**AVIS RELATIF À LA PROTECTION
CONTRE LES EVENTUELS EFFETS NOCIFS ET NUISANCES
PROVOQUÉS PAR LES RAYONNEMENTS NON IONISANTS
GÉNÉRÉS PAR DES ANTENNES ÉMETTRICES STATIONNAIRES**

Commune : GEDINNE - Exploitant : CITYMESH

Référence exploitant : NR06824_A

Rapport n° 1652 / 2025

Figure 1 : Vue en plan des lieux de séjour et des points de contrôle

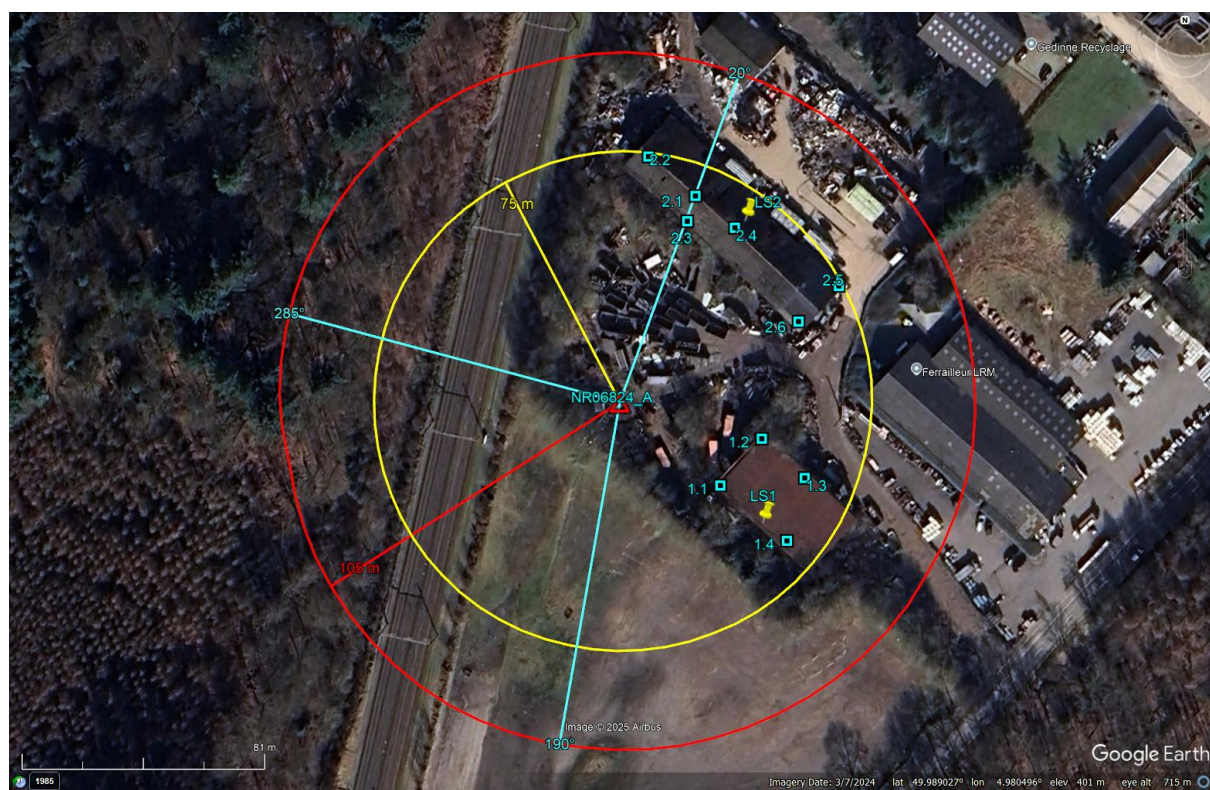
N° point de contrôle	LS	Atténuation (dB)	Indice d'exposition relatif à la limite par installation IE_i
6	LS2	3,0	0,056
5	LS2	3,0	0,033
7	LS2	3,0	0,029
8	LS2	3,0	0,027
9	LS2	3,0	0,026
10	LS2	3,0	0,009
1	LS1	3,0	0,004
4	LS1	3,0	0,004
2	LS1	3,0	0,002
3	LS1	3,0	0,002

En ce qui concerne les antennes de l'installation mentionnées dans le tableau 1, la distance maximale à laquelle la limite pourrait être atteinte, à l'extérieur, est égale à 97,5 m. S'il n'y a pas de LS à une distance inférieure, les antennes respectent forcément la limite d'immission.

Dans le cas des LS situés à l'intérieur des bâtiments, une atténuation d'obstacle est prise en compte et il en résulte que la distance maximale à laquelle la limite pourrait être atteinte se réduit à 69,5 m.

Figure 2 : Vue en plan des installations d'antennes dans un rayon de 300 mètres autour de l'installation faisant l'objet de la demande d'avis

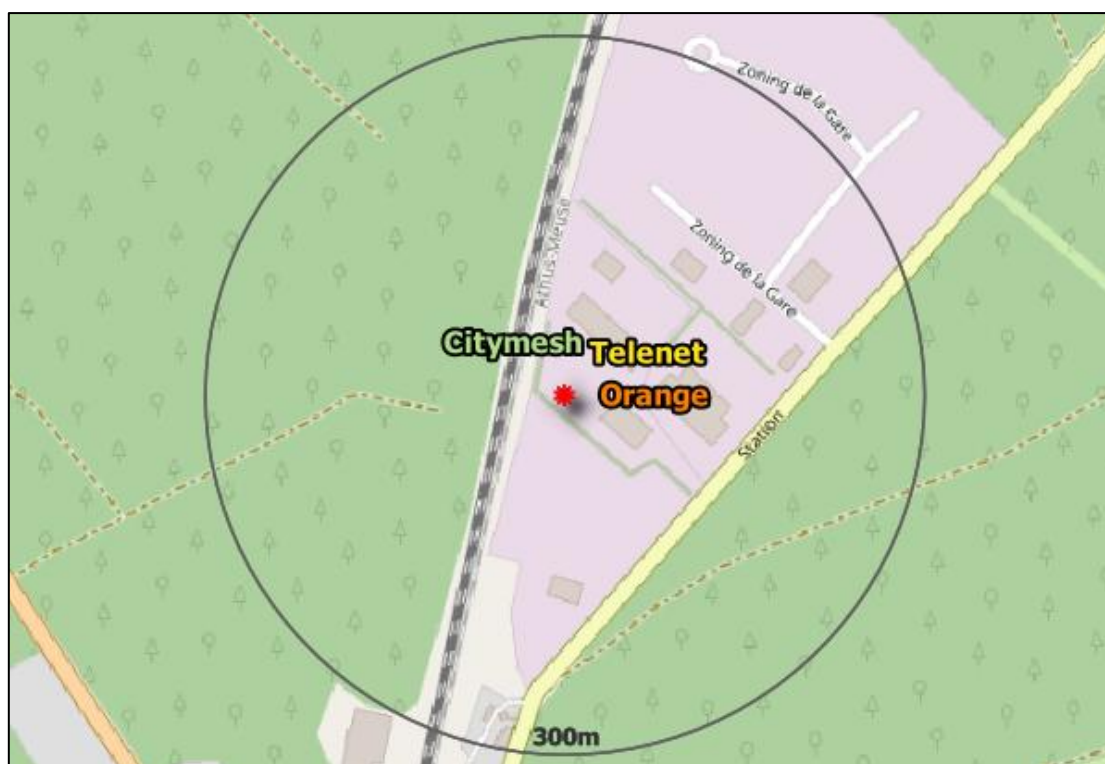
Compte tenu des considérations ci-dessus, il apparaît que l'intensité du rayonnement électromagnétique généré, dans les lieux de séjour situés dans un rayon de 300 mètres autour de l'installation référencée dans le paragraphe 2, par l'ensemble des antennes émettrices stationnaires de l'ensemble des exploitants du même site d'antennes émettrices stationnaires respecte la limite fixée à l'article 4, § 2 du décret.
